**ALLEGATO A alla Dgr n. 2101 del 30 dicembre 2015**

Piano stralcio per l'assetto idrogeologico dei bacini idrografici dei fiumi Isonzo, Tagliamento, Piave e Brenta – Bacchiglione denominato PAI 4 bacini. Art. 5 e Art. 6 delle Norme di Attuazione. Valutazione delle zone di attenzione geologica in Comune di Lonigo (VI).

Parere regionale ai sensi della DGR 2803 del 04.10.2005.

Fig. 2 – Ubicazione delle zone di attenzione 1 e 2. Proposta di pericolosità geologica del professionista.

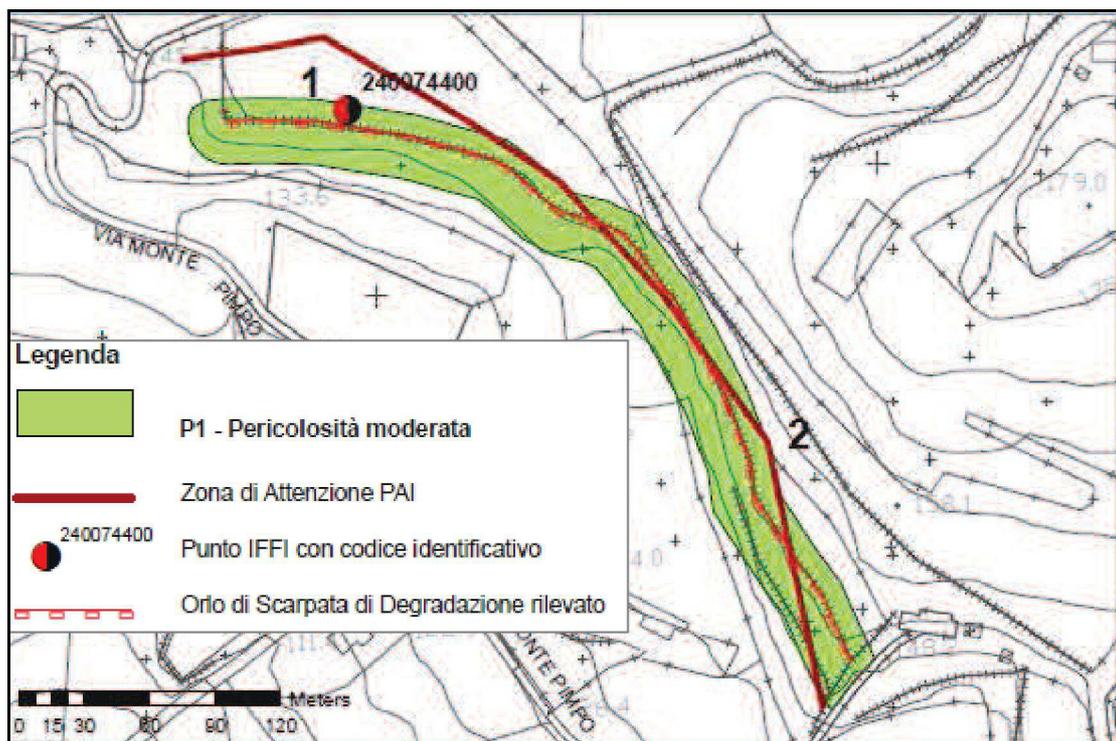
A tal riguardo, per le zone di attenzione 1 e 2, è stata proposta, dal professionista incaricato dal Comune, una pericolosità geologica P1 con la creazione di una fascia di circa 30 m. Durante il sopralluogo congiunto non sono stati rilevati indizi di attività del cosiddetto “orlo di scarpata di degradazione” e pertanto si propone la cancellazione di entrambe le zone di attenzione geologica 1 e 2.

Fig. 4 - Proposta di pericolosità geologica con ripermimetrazione della zona di attenzione 3.

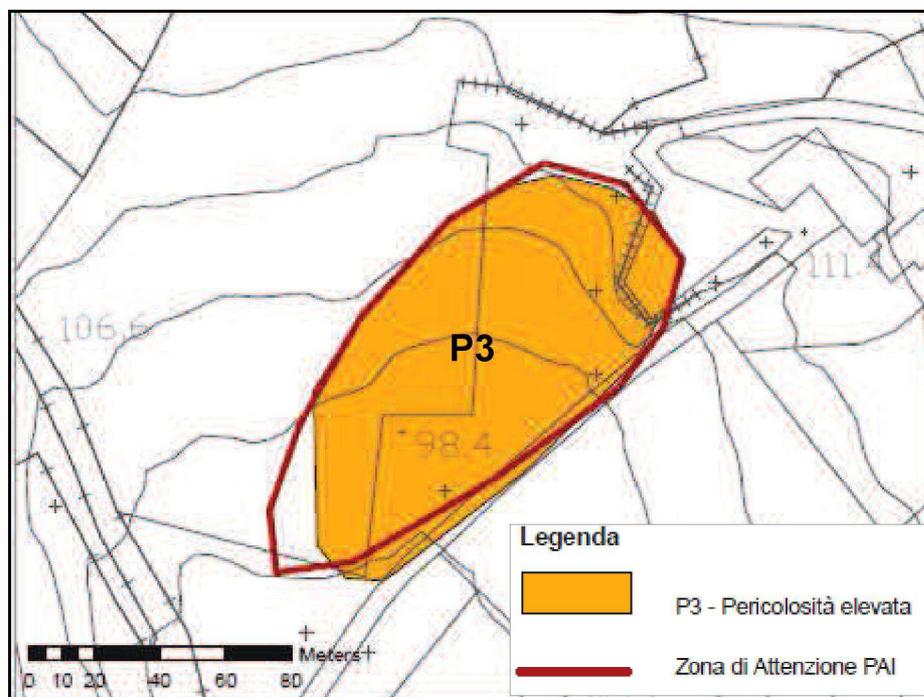
Per quanto riguarda la zona di attenzione geologica 3, le evidenze sul terreno mostrano chiari segni di un movimento franoso lento che ha danneggiato sia le coltivazioni che la strada comunale. Le prove penetrometriche hanno confermato che il fenomeno franoso ha spessori variabili (tra 2.6 e 3.4 rispetto al p.c.) compatibili con una severità geometrica di classe 2. La magnitudo risultante è 4 e la frequenza probabile del fenomeno alta (1-30 anni) in quanto ci sono evidenze che il fenomeno è ancora in atto (vedi tab.1). In base a tali risultanze si è arrivati ad associare all’area franosa (vedi fig. 9) una pericolosità geologica elevata (P3).

Fig. 5 – Ubicazione delle zone di attenzione 4 (0240074300).

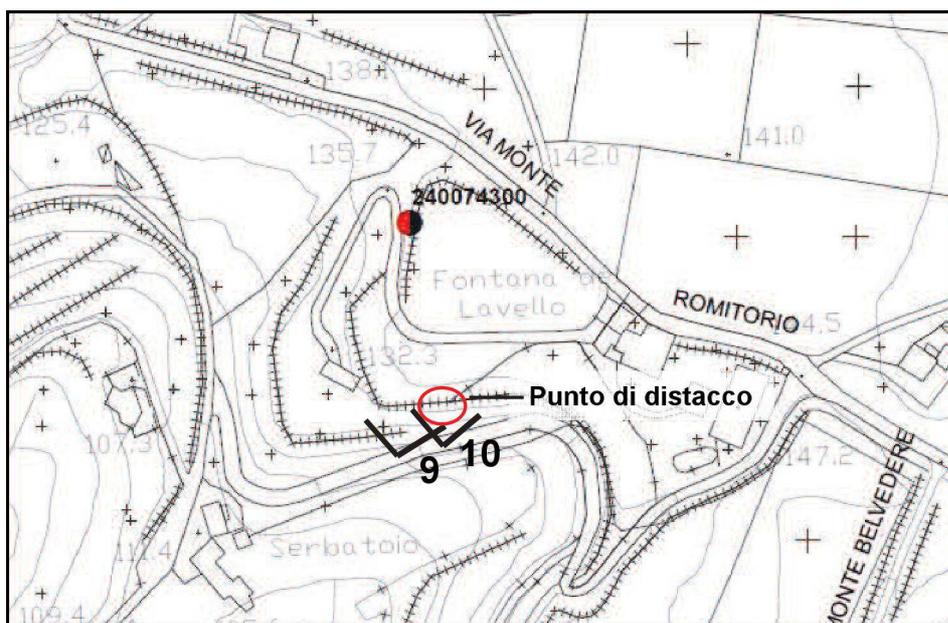
La zona di attenzione geologica 4 (cod. IFFI 0240074300) è relativa ad un unico episodio di un distacco di un masso di circa 0.5 mc da una paretina di circa 3 m che in passato ha danneggiato la strada comunale sottostante. Il masso ha terminato la sua breve corsa a ridosso della paretina.

Durante il sopralluogo si è verificato il punto IFFI in questione non era posizionato correttamente e che lungo tutta la parete non c’erano elementi lapidei instabili. Il professionista aveva inserito una fascia a

pericolosità geologica P1 – moderata. Tuttavia, il piccolo fenomeno non risulta cartografabile in quanto la parete sub-verticale risulta stabilizzata e pertanto si propone la cancellazione del punto.

Fig. 6 – Ubicazione delle zone di attenzione 5 e proposta di pericolosità geologica del professionista.

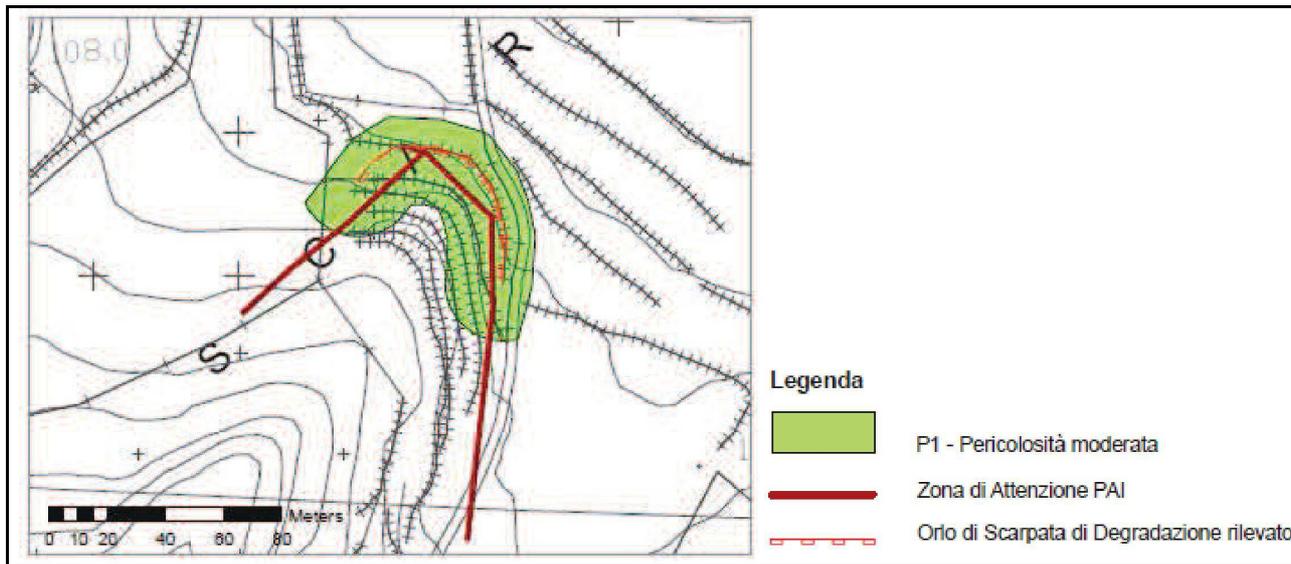
La zona di attenzione 5 è rappresentata da un elemento lineare (orlo di scarpata di degradazione) che contorna un'area in cui è presente un vigneto. Durante il sopralluogo non sono stati rilevati segni di instabilità ascrivibili ad un fenomeno franoso. Il professionista incaricato dal Comune, aveva proposto una pericolosità geologica P1 con la creazione di una fascia di circa 30 m, ma è parere della scrivente struttura che il versante sia stabile e che sia corretto cancellare questo elemento grafico senza attribuire alcuna classe di pericolosità geologica.

Fig. 8 – Ubicazione delle zone di attenzione 7 e proposta di pericolosità geologica del professionista.

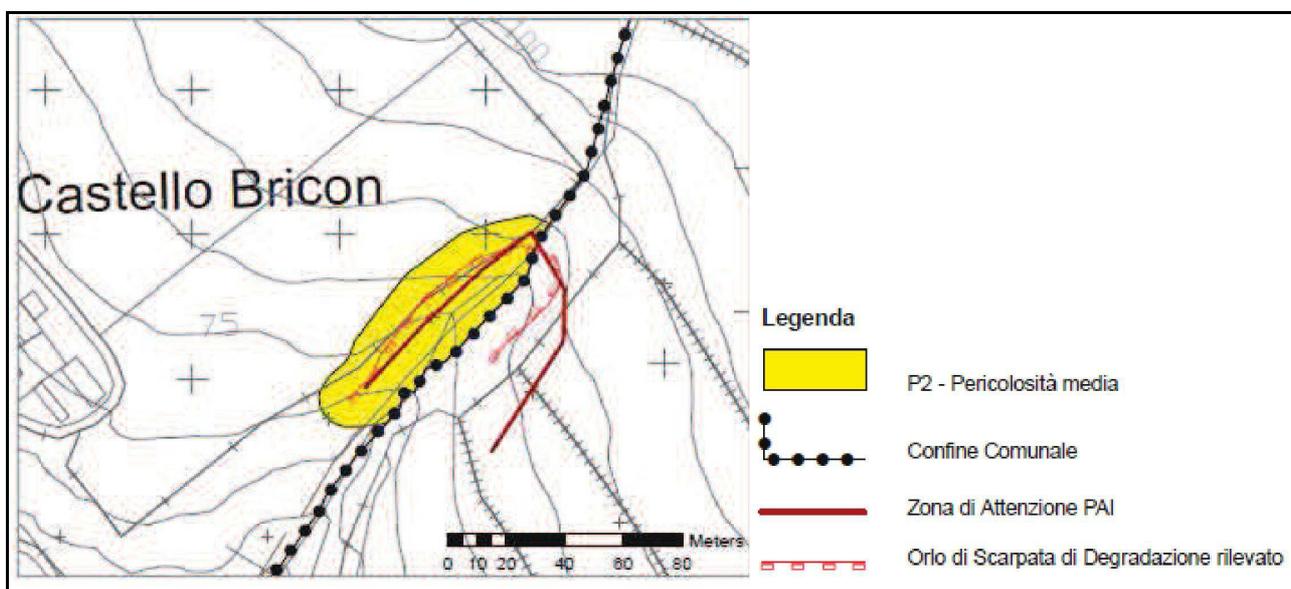
La zona di attenzione 7 è rappresentata da un elemento lineare (orlo di scarpata di degradazione) posizionato all'interno di un'area boscata. Durante il sopralluogo congiunto non sono stati rilevati segni di instabilità ascrivibili ad un fenomeno franoso. Il professionista incaricato dal Comune, aveva proposto una pericolosità geologica P2 (media) con la creazione di una fascia di circa 30 m. Inoltre è stata rilevata la presenza di un folto sottobosco lungo tutta la vallecchia. Pertanto verificata l'assenza di movimenti dell'intero versante si ritiene che sia corretto cancellare questo elemento grafico senza attribuire alcuna classe di pericolosità geologica.

Fig. 9 – Proposta di pericolosità geologica della zona di attenzione 3 (Cod. PAI 0240154200) e inserimento di una nuova zona di attenzione (Cod. 0240154100) .

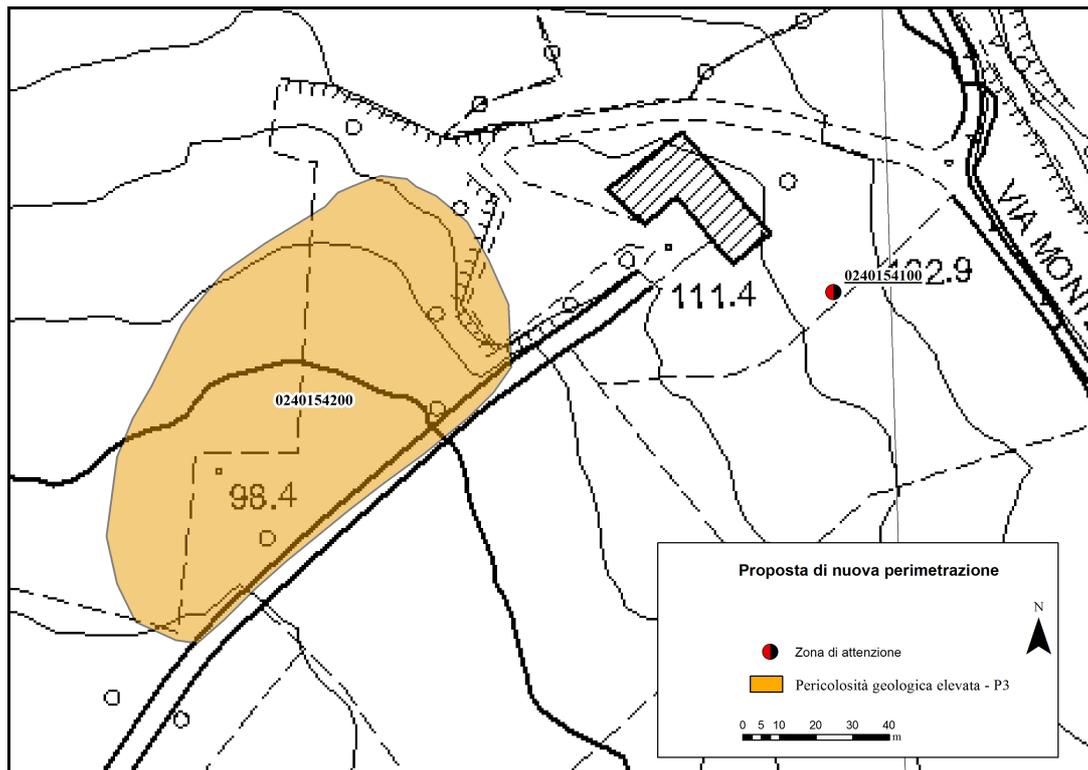
In attesa delle integrazioni richieste per il fenomeno franoso del 2014 (sito in Via Monte Pimpo) si ritiene opportuno inserire una nuova zona di attenzione puntuale dato che l’integrazione richiesta dovrà definire un’areale con relativa proposta di pericolosità. A questa frana è stato attribuito il Cod. 0240154100 (vedi fig. 9).
